INFORME TÉCNICO DE LA COORDINACIÓN DE MANTENIMIENTO (ECATEF) DE LA DIRECCIÓN DE CAMINOS VECINALES

Obra	:	**Programa PR-L1092, Llamado MOPC Nº 47/2021 - MANTENIMIENTO DE CAMINOS RURALES POR NIVELES DE SERVICIO EN ÁREAS GEOGRÁFICAS DE LOS DEPARTAMENTOS DE SAN PEDRO, CANINDEYÚ, ALTO PARANÁ, CONCEPCIÓN, AMAMBAY, GUAIRÁ, CAAZAPÁ E ITAPÚA - ID N° 398943. CONTRATO S.G. MINISTRO N° 39/2022. LOTE Nº 3.**
Contratista	:	**PUNTAL Construcciones (del Ing. Luís Bóveda)**
Fiscalización	:	**Ministerio de Obras Públicas y Comunicaciones**
Tema	:	**CONVENIO MODIFICATORIO Nº 1 - AJUSTADO A OBSERVACIONES DEL BID**
Fecha	:	**25 de septiembre de 2023.**

Ítem 55 – Alcantarilla Celular Triple de Hº Aº de 1,50m x 1,50m

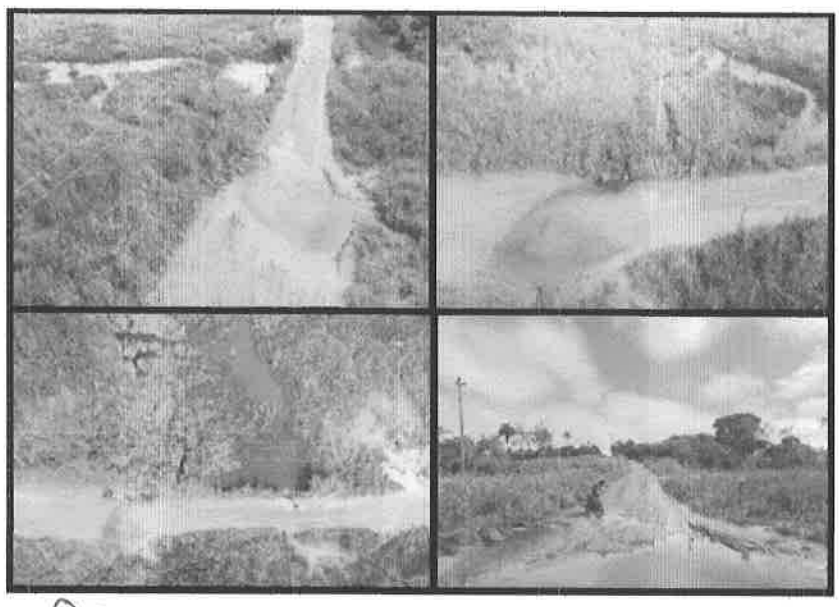
Este ítem fue incorporado como conclusión del estudio hidrológico realizado en la Prog. 24+100 (ítem 54) del tramo Villa Ygatimí – Itanaramí – Ko'e Porá – Asentamiento Primavera – 8 de Diciembre. Dicho sitio es una zona baja donde se produce una gran acumulación de agua y la alcantarilla existente actualmente (Ø=0,80m) es absolutamente insuficiente para la evacuación del agua acumulada, situación que genera que la calzada se corte en cada lluvia caída debido a que no existen, justamente, las condiciones de drenaje adecuadas, con todo lo que ello significa para la transitabilidad del tramo. Esta obra de arte se construirá juntamente con la alcantarilla tubular de 1,20m de diámetro descripto en el ítem anterior (aliviadero), como un nuevo sistema de drenaje en dicho sitio.

Construcción de Alcantarilla Celular Triple de H° A° de 1.50 x 1.50		
CONCEPTO	**CANTIDAD**	**UNIDAD DE MEDIDA**
Cantidad Contractual	0.00	m
Cantidad Diseño Ejecutivo	0.00	m
Cantidad CM1	14.50	m
DIFERENCIA CON EL CONTRACTUAL	14.50	m

Ítem 56 – Alcantarilla Celular Triple de Hº Aº de 2,00m x 2,00m

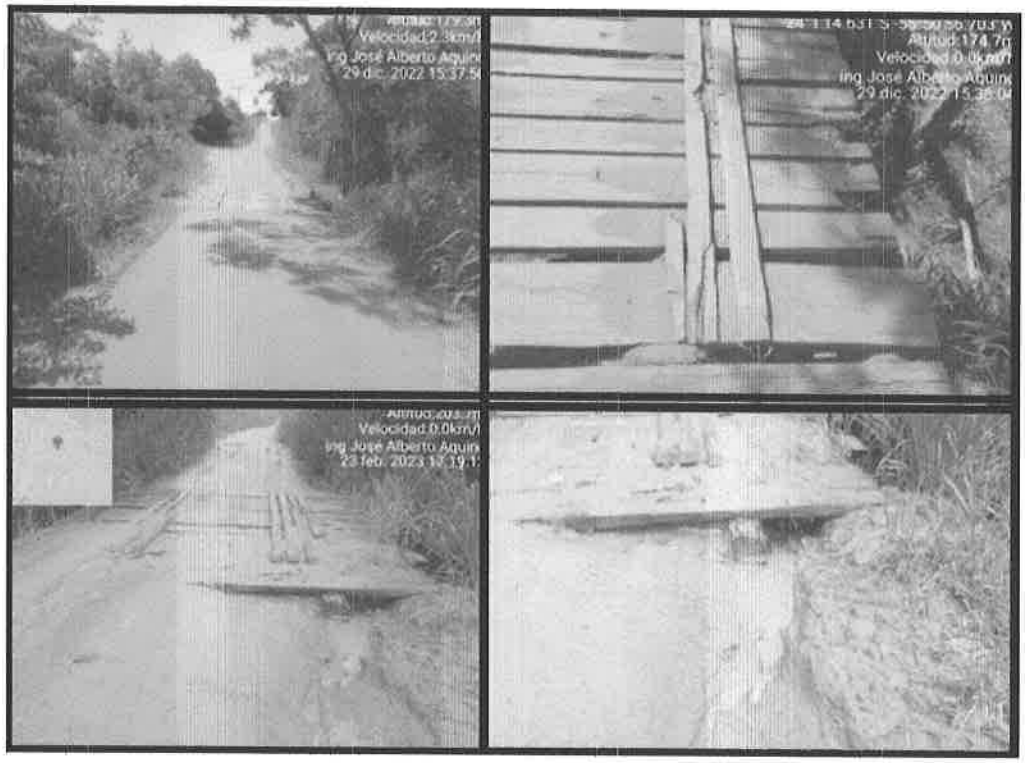
Este ítem fue incorporado debido a la necesidad de reemplazar el puente de madera existente en el tramo Villa Ygatimí – Itanaramí – Ko'e Porá – Asentamiento Primavera – 8 de Diciembre, cual será desmantelado.

- Tramo Villa Ygatimí – Itanaramí – Ko'e Porá – Asentamiento Primavera – 8 de Diciembre. (Departamento de Canindeyú)
  Prog. 26+660

Ítem 57 – Alcantarilla Celular Triple de Hº Aº de 3,00m x 3,00m

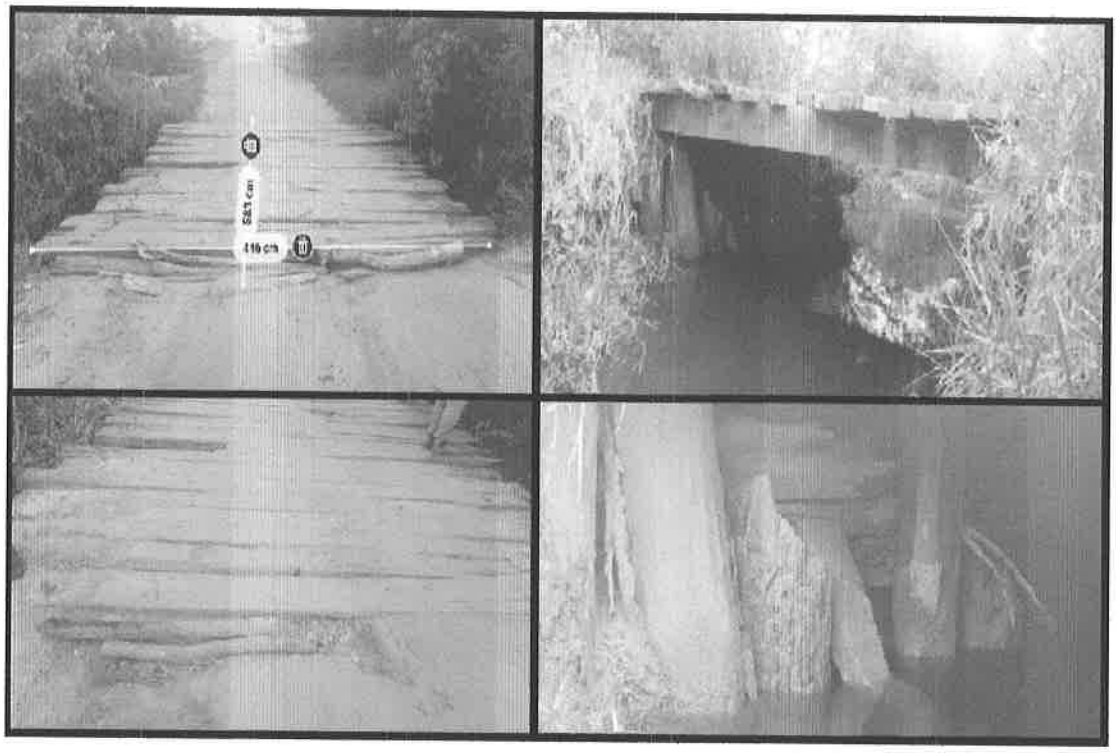
Este ítem fue incorporado debido a la necesidad de reemplazar el puente de madera existente en el tramo Lima – Quiindy – Naranjito, el cual será desmantelado.

- Tramo Lima – Quiindy – Naranjito (Departamento de San Pedro)
  Prog. 28+060

Los puentes de madera existentes en los dos sitios descriptos precedentemente se encuentran en estado de deterioro en gran parte de su estructura, lo cual representa un grave peligro para la seguridad de los circulan por tales sitios. Las secciones de las alcantarillas se han determinado en base al estudio hidrológico realizado a tal efecto.

Ítem 59 – Tapa de hierro fundido para sumidero

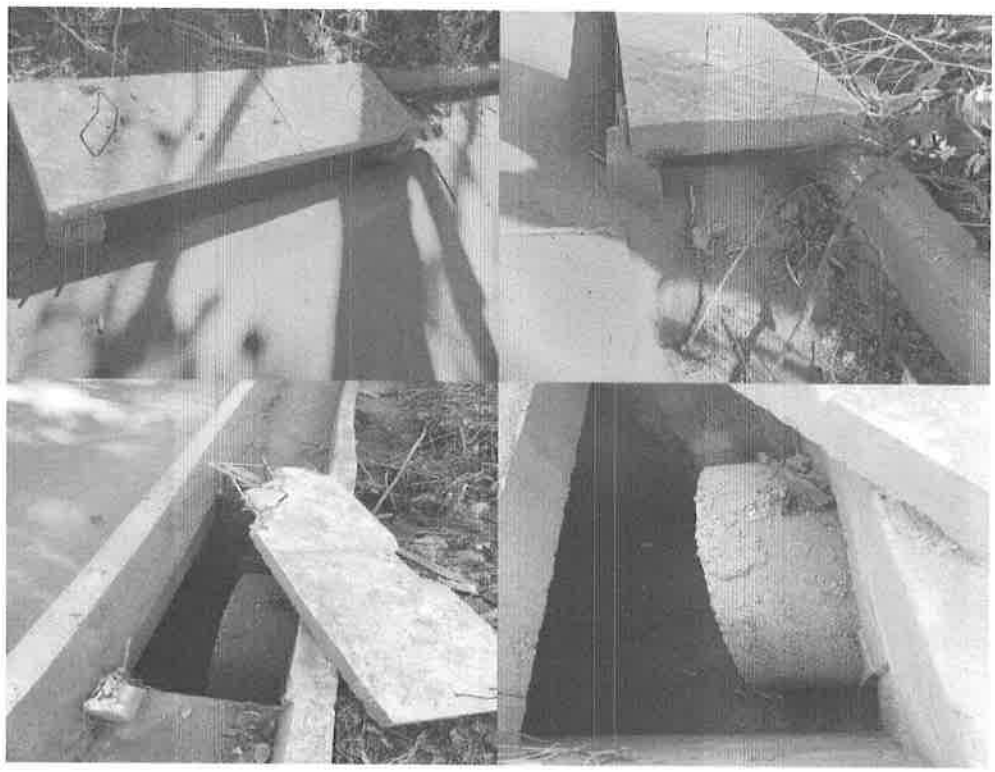
Este ítem se incluye debido a la necesidad detectada en un punto del tramo La Paloma – Colonia Santa Clara, a la altura de la Prog. 1+080. En dicho sitio existe un sumidero que cuenta con una tapa de hormigón armado a cada lado de la calzada. Estas tapas sobresalen de la calzada una altura de 15 cm, aproximadamente, lo cual constituye un gran riesgo para todos los que transitan por el lugar: transeúntes, ciclistas, motociclista y automovilistas. Esta situación que se agrava aún más en horario nocturno y es un reclamo de los lugareños dar una solución a la misma. De hecho, ya se han producido numerosos accidentes en el lugar, a consecuencia de esta situación, y con el cambio propuesto se pretende evitar alguna derivación fatal.

TAPA DE HIERRO FUNDIDO PARA SUMIDERO		
CONCEPTO	**CANTIDAD**	**UNIDAD DE MEDIDA**
Cantidad Contractual	0.00	Unidad
Cantidad Diseño Ejecutivo	0.00	Unidad
Cantidad CM1	2.00	Unidad
DIFERENCIA CON EL CONTRACTUAL	2.00	Unidad
